ELB/240417/C1

Objet : Demande d'avis : Projet éolien CE Les rochers – St Ouen de Mimbré (72)

Nos réf. ELB/240301/N1

Objet : Dossier pour avis – Dossier soumis à autorisation environnementale via le guichet unique numérique de l'environnement GUNenv - DREAL Pays de la Loire – CE les Rochers

Carte 33 : Zones humides identifiées sur les critères « végétations » et « sols »

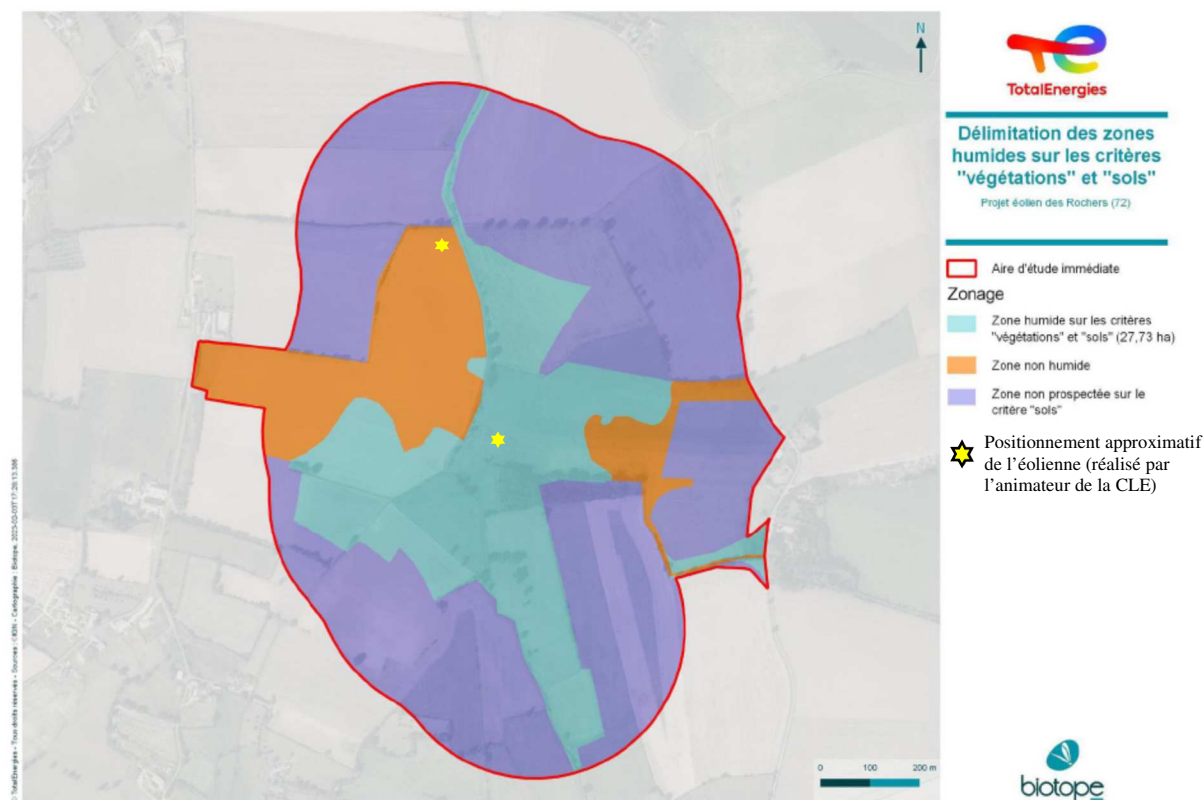
La démarche d'évitement, notamment d'implantation des éoliennes à proximité du cours d'eau et au sein des zones humides est présentée, mais les critères de choix semblent insuffisamment décrits. Pourquoi il ne serait pas possible d'implanter les éoliennes hors d'une zone humide ?

Carte 143 : Actions écologiques envisagées

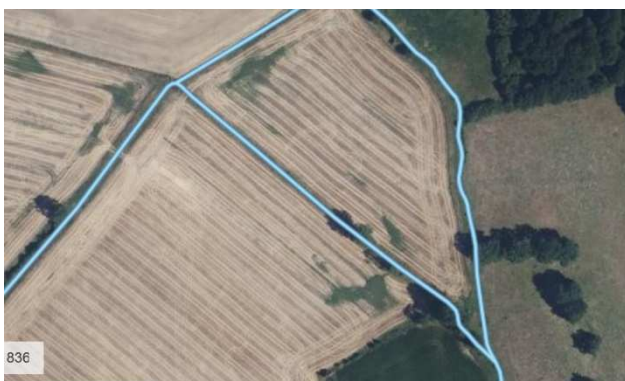
En effet, une partie de zones cultivées ou de prairies fortement piétinées (alors que nous sommes en zone de culture ???) en bord de « fossé » serait remise en herbe. Or, il semble que les « fossés » n'ont pas encore été diagnostiqués par la police de l'eau, il serait donc possible qu'il s'agisse de cours d'eau. D'ailleurs la visite sur site nous a permis de constater une présence effective de bande enherbée le long des fossés de la zone de compensation.

Ainsi la surface compensée nécessite une réévaluation concernant sa surface.

Les éléments permettant de s'assurer qu'il s'agit de fossés ou de cours d'eau doivent être mis à la connaissance de la CLE.

S'il s'agit bel et bien d'un fossé, il semble important de s'assurer de la pérennité de la compensation. Ainsi, il est nécessaire d'identifier s'il existera une rétrocession foncière à des organismes tiers tel que le conservatoire d'espaces naturels ou le Département par exemple.
